Oggetto: S944- procedimento di VIA relativo all'intervento denominato "Progetto di delocalizzazione del deposito di Superba s.r.l. di Genova presso Ponte Somalia".

Proponente: Superba Srl.

Osservazioni nel procedimento in oggetto (riferimento comunicazione pubblicazione documentazione per procedimento di VIA ex art. 23 d.lgs 152/2006

Sampierdarena Olii s.r.l. (P.IVA 03206600102), con sede in Genova Calata Mogadiscio, in persona del Suo Presidente Dott. Giuseppe Costa e di SAAR Depositi Portuali Spa (P. IVA 03556160103), con sede in Genova, Ponte Paleocapa, in persona del Suo A.D. dott. Giuseppe Costa.

Figura 6: Distanza minima recettori residenziali da terminale [elaborazione da fonte Google Earth]

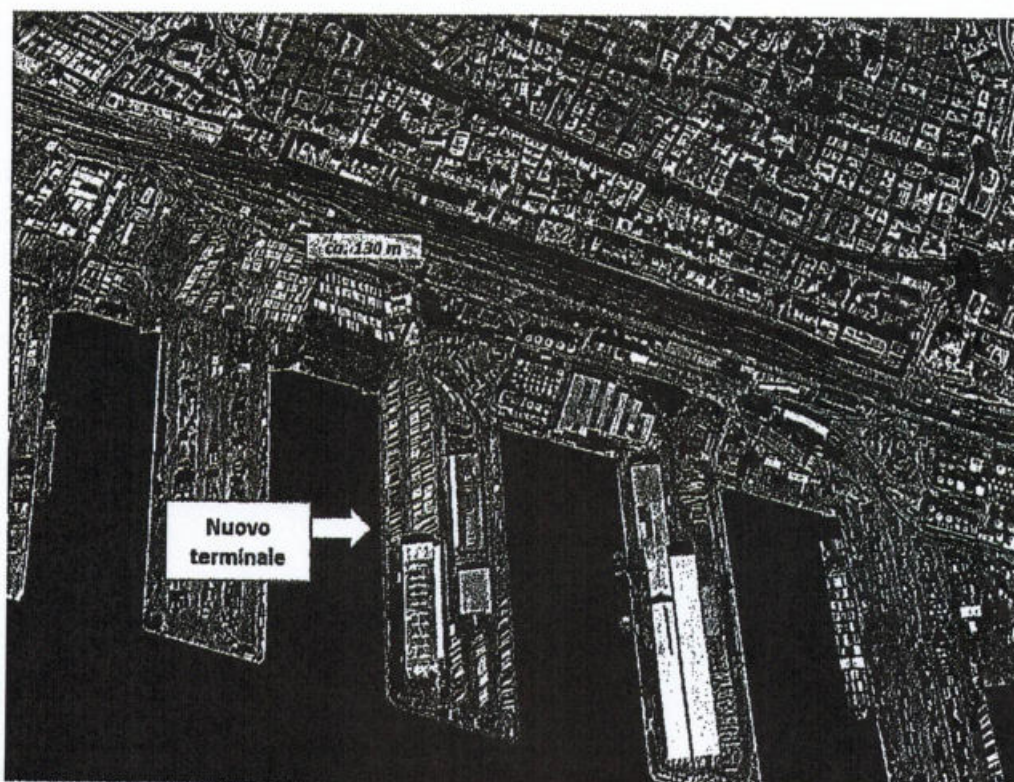
Risulta invece evidente che l'area dedicata al nuovo terminale in progetto si trovi ad una esigua distanza da numerosi recettori residenziali presenti nella zona (distanza minima di circa 130 m), come indicati dalla figura seguente.

La distanza minima fra i recettori residenziali e lo stabilimento passa dai 15-35 m nell'attuale localizzazione ai 130 m circa nella localizzazione futura.

Si comprende come tale incremento di distanza (circa 100 m), indicata dal proponente come principale finalità del progetto, per contro sia tale da non garantire l'assenza di possibili criticità di esposizione dei recettori residenziali presenti in prossimità del nuovo sito in termini di salute e sicurezza.

Figura 8: Recettori sensibili [elaborazione da dati web]

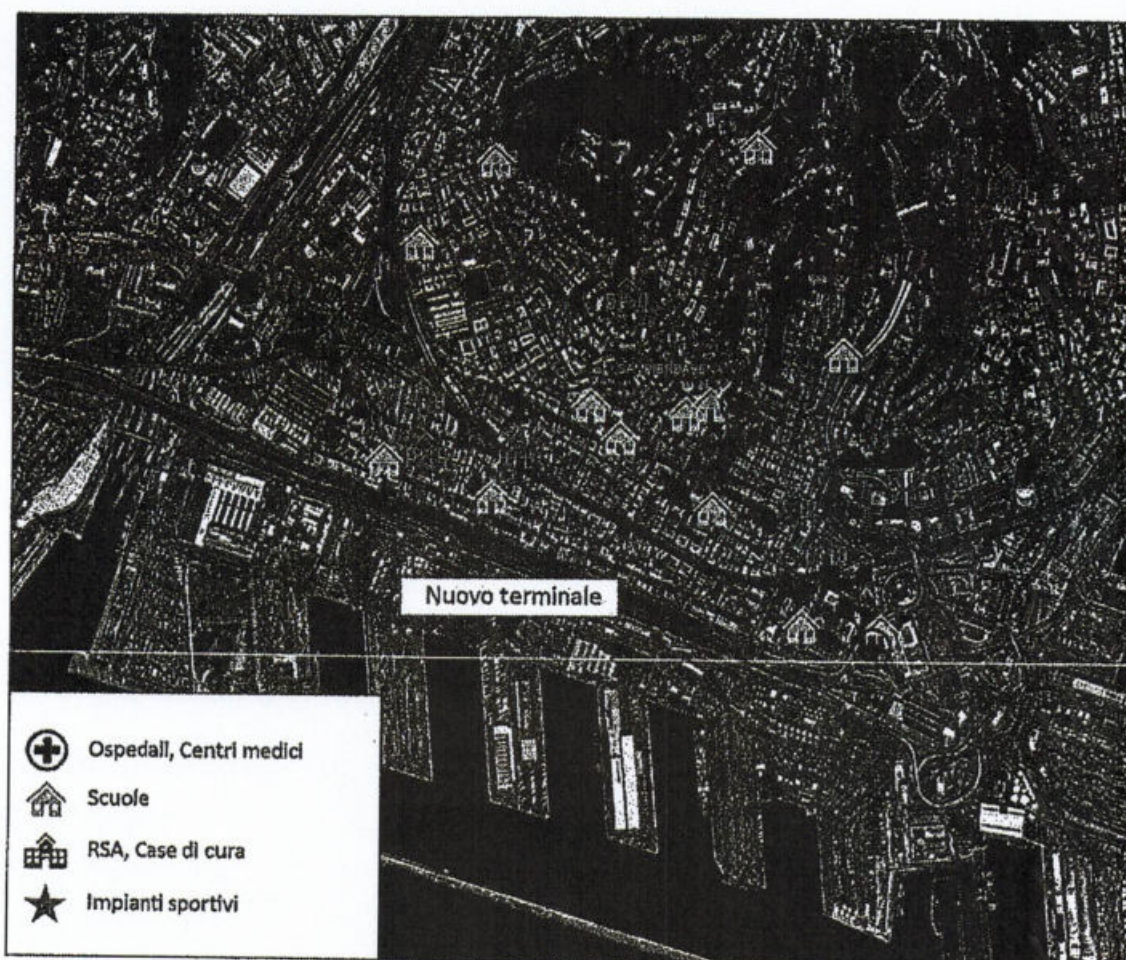
Da evidenziare come anche alcuni recettori sensibili siano ubicato ad una distanza estremamente esigua dall'area in esame (es. Scuola Media Novaro a meno di 200 m).

Tutti i recettori sensibili individuati sono potenzialmente soggetti agli effetti sanitari derivanti dalle emissioni dell'iniziativa in oggetto (si veda successivo paragrafo "Emissioni in atmosfera").

Figura 9: Estratto da SIA, figura identificata come "Tabella 27"

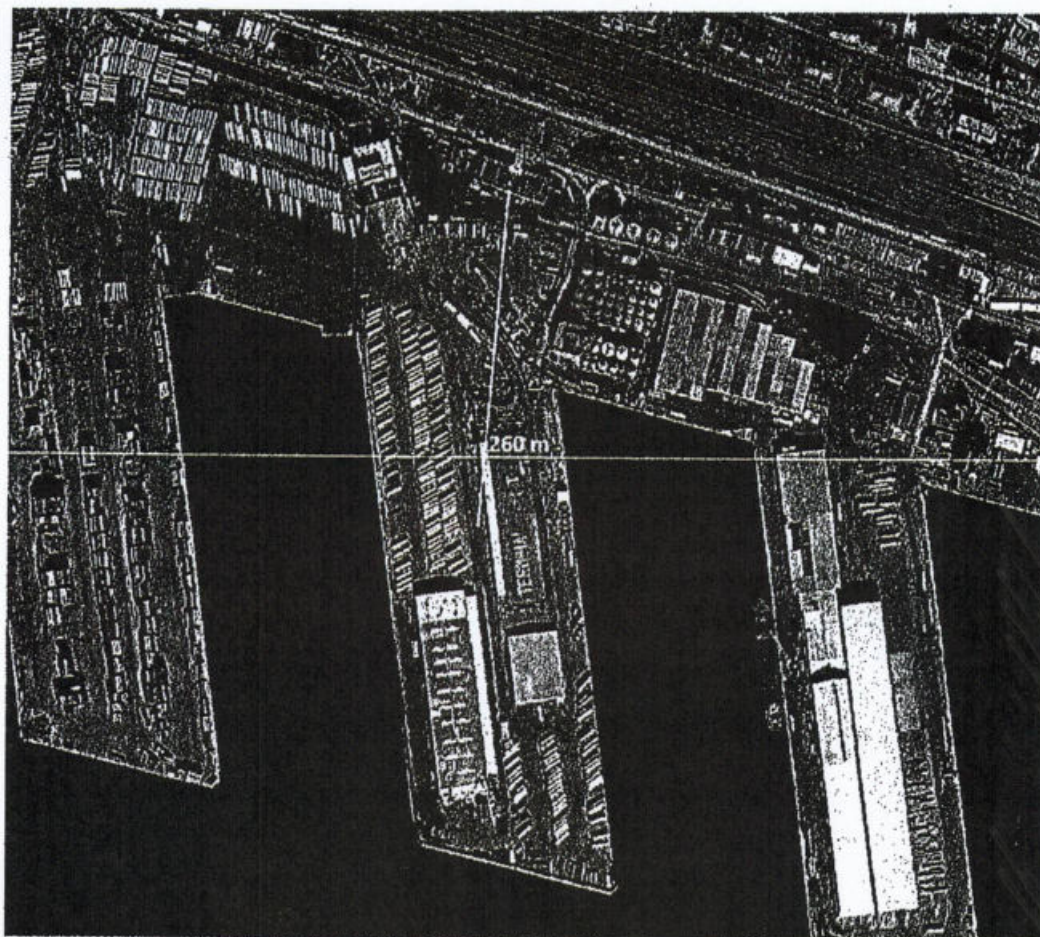
Si segnala che le ipotesi considerate per la valutazione di accettabilità non si ritengono adeguatamente cautelative in quanto si considera come distanza di riferimento quella fra il recettore esterno (denominato R1 e il sito) ed il baricentro dell'area, pari a 260 m, come da figura seguente.

In termini di durata delle attività a maggiore emissione, il SIA considera la Fase 1 (quella degli scavi), senza fare alcuna valutazione per la Fase 0, altrettanto critica in termini di emissioni di polveri.

Considerando quindi l'emissione stimata di **481,4 g/h** come rappresentativa anche per la Fase 0 ed una durata delle attività generanti le emissioni (Fase 0 e Fase 1) comprese almeno nell'intervallo di 200-250 gg/anno, si deduce che:

- l'emissione stimata è superiore ai valori di attenzione indicati per recettori ad una distanza nell'intervallo 100-150 m (360 g/h),
- l'emissione stimata è di poco superiore ai valori di attenzione indicati per una distanza >150 m (493 g/h).

Le misure di mitigazione proposte non si ritengono dunque adeguate a garantire la tutela della salute della popolazione esposta alle emissioni di polveri da cantiere.

Figura 11: Estratti da Allegato 3 del SIA Superba Srl

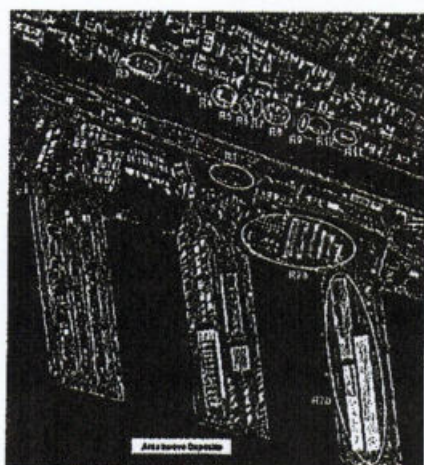
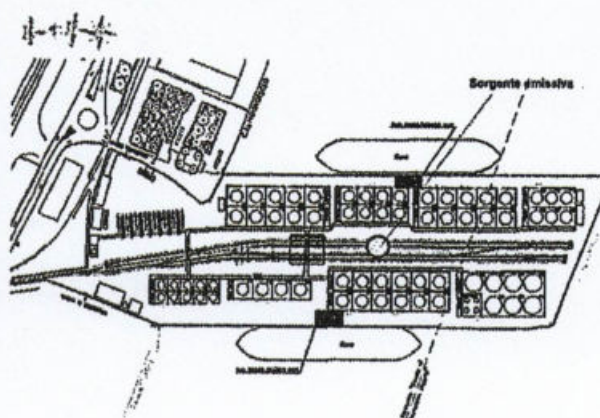
Non si ritiene cautelativo aver identificato una sola sorgente di emissione in posizione baricentrica al sito come rappresentativa dell'impatto del terminale. I recettori residenziali e quelli sensibili (es. scuole), maggiormente esposti ai potenziali effetti, risultano tutti ubicati a nord rispetto a Ponte Somalia.

Si evidenzia la necessità di effettuare la simulazione ubicando i punti di emissione in corrispondenza dei serbatoi posti a minor distanza dai recettori individuati.

Figura 17 – Estensione dell'area coinvolta da potenziale rischio ambientale in caso di evento incidentale con rilascio a mare di AVM presso banchine portuali [elaborazione da Google Earth]

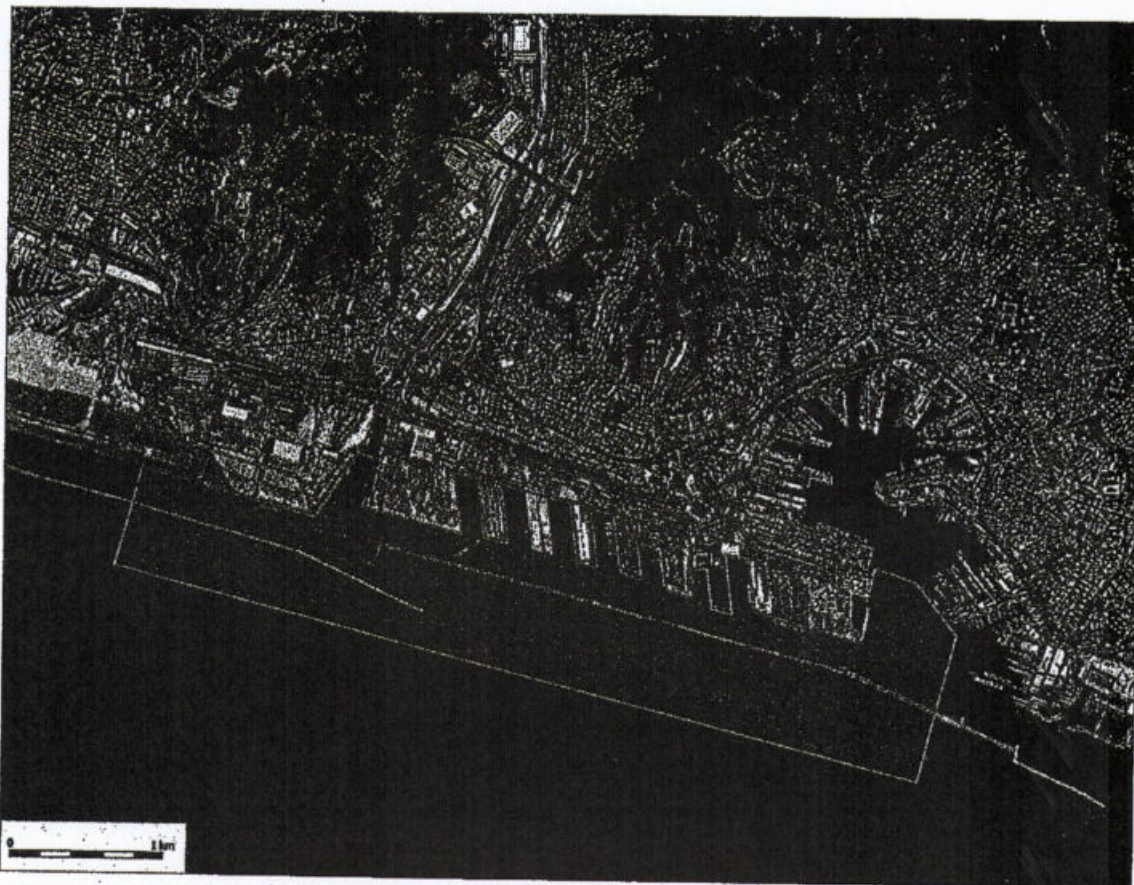
Sulla base delle considerazioni, per quanto semplificate, sopra riportate, appare quindi evidente come il tema della valutazione del rischio ambientale dato dalla realizzazione del terminale presso Ponte Somalia debba essere analizzato ed approfondito anche nell'ambito del procedimento in materia di VIA.

Figura 18: Elaborazione da Figura 117 SIA Superba – “Aree di danno da Irraggiamento (PoolFire) Eptano [Fonte: Rapporto preliminare di Sicurezza].”

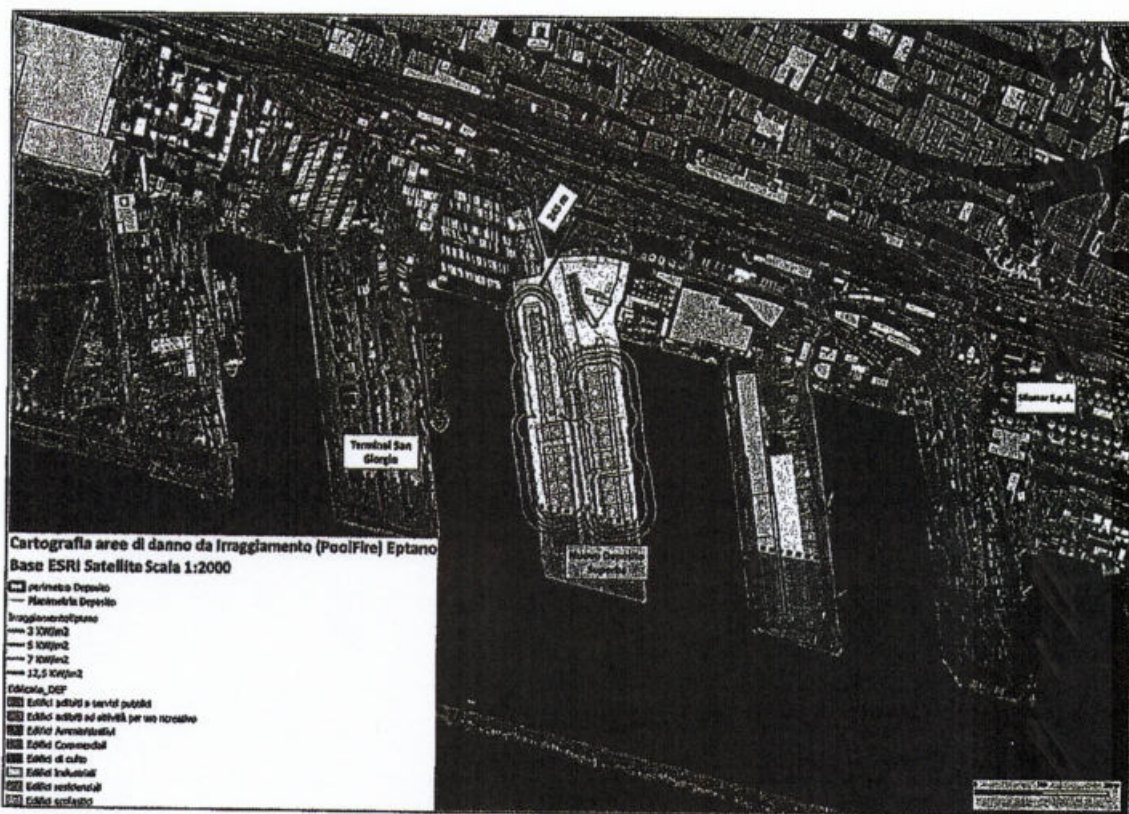
2. Nonostante, come già detto in precedenza, non siano disponibili gli elaborati di analisi di rischio predisposti dal proponente per il procedimento ex D.Lgs. 105/2015, facendo riferimento alla sola mappa dell'involuppo delle curve di danno riportata nel SIA Superba, si rileva che gli effetti significativi di eventi incidentali che coinvolgono sostanze pericolose, con possibili effetti domino, sono ampiamente ricompresi dentro la fascia del vincolo aeroportuale.

Si osserva quindi che la soluzione progettuale adottata da Superba Srl per superare il vincolo aeroportuale che insiste sull'area di Porto Somalia non si ritiene sufficiente per garantire la sicurezza sia del traffico aereo che delle attività del nuovo terminale in quanto non risponde in termini sostanziali a quanto indicato dalle disposizioni di cui all'art. 707 del Codice della Navigazione Aerea.

Figura 21: Estratto da SIA, Figura 147 SIA Superba – “Ubicazione generale delle aree dedicate ai progetti identificati rispetto all’area in esame”

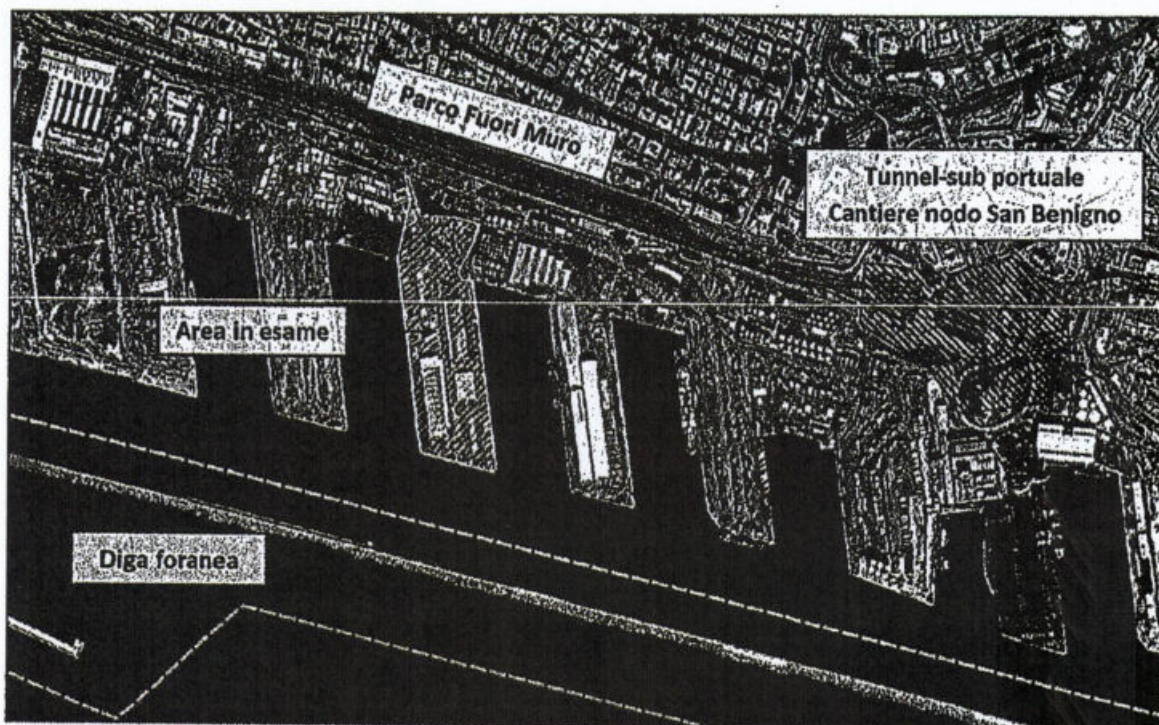
Si rileva come soprattutto gli interventi del Parco Fuori Muro siano adiacenti all’area del progetto in esame e soprattutto agli stessi recettori residenziali più impattati dalle attività di realizzazione del progetto Somalia.

Il cronoprogramma riportato in Tabella 76 del SIA mostra una sostanziale sovrapposizione temporanea delle attività di realizzazione dei cantieri di tali progetti.
